改善箇所説明図

備考: 本届出は、平成19年7月17日付け「届出番号1913」にて暫定措置のリコール届出を行なったものであるが、新たに恒久措置を届出するものである。

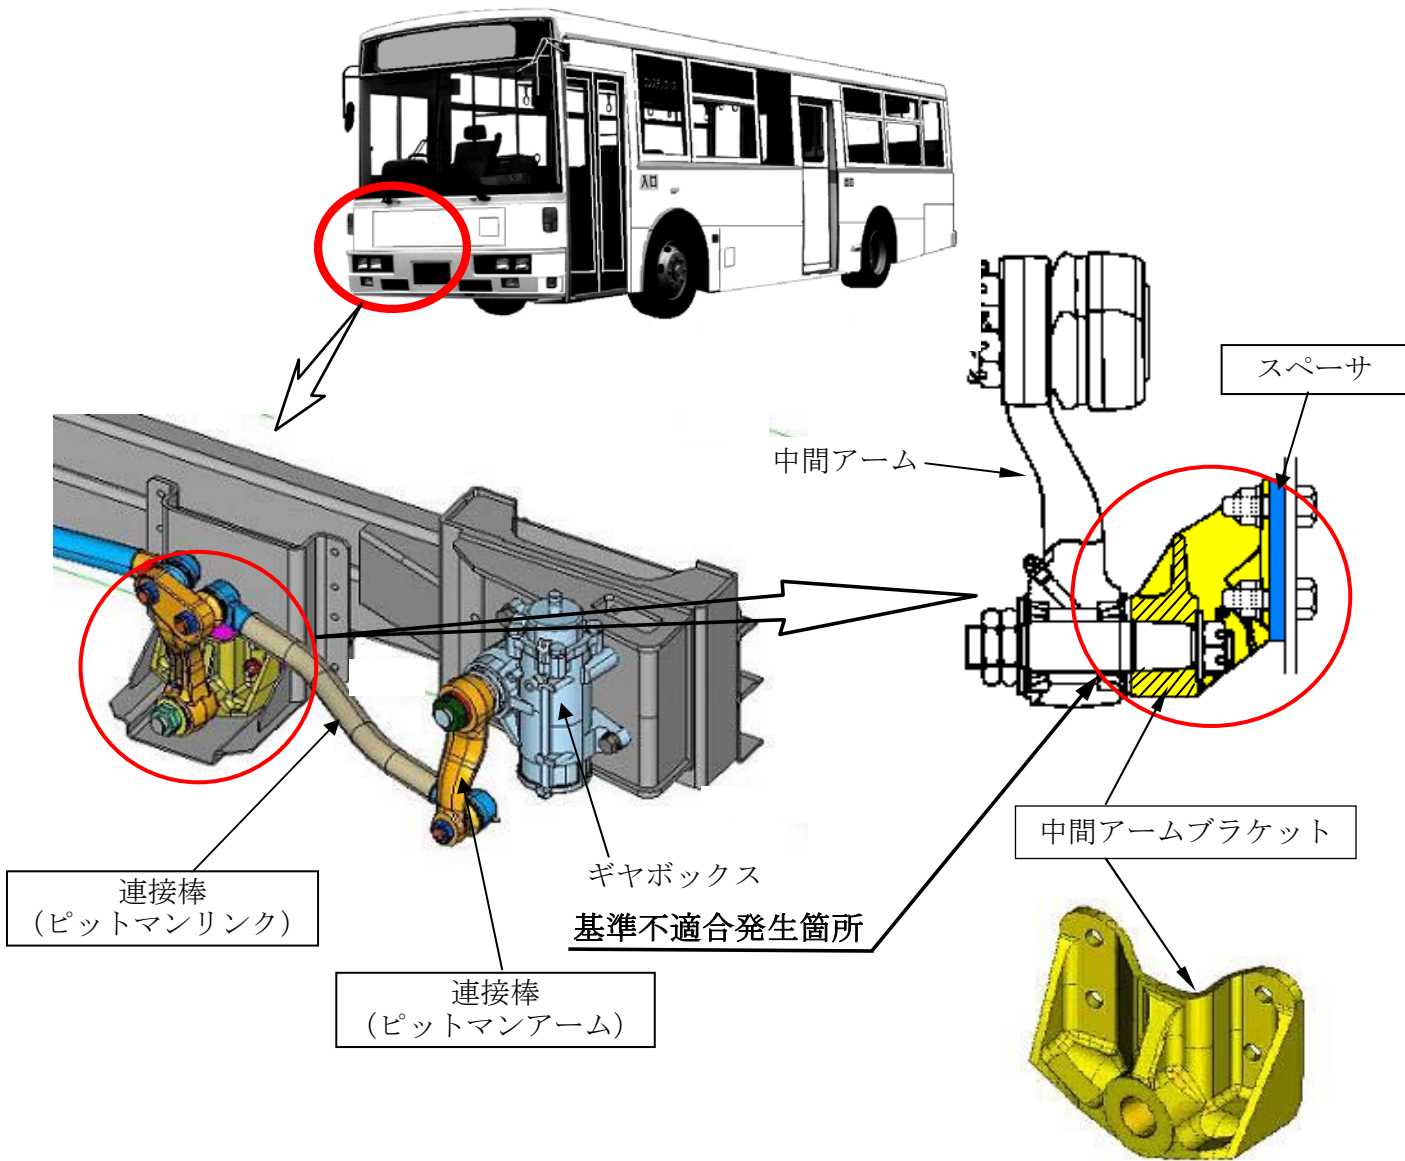
かじ取装置の中間アームブラケットの強度が不足しているものがある。そのため、そのまま使用を続けると当該ブラケットに亀裂が発生し、最悪の場合、ブラケットが破損してハンドル操作ができなくなるおそれがある。

改善の内容
 全車両、中間アームブラケットを対策品に交換すると共に、取付け座面にスペーサを追加する。更にワンステップ車は、接続棒一式（ピットマンアーム及びピットマンリンク）を対策品に交換する。

注: 内は交換部品を示す。

識別: 中間アームブラケット側面に黄色ペイントを塗布する。
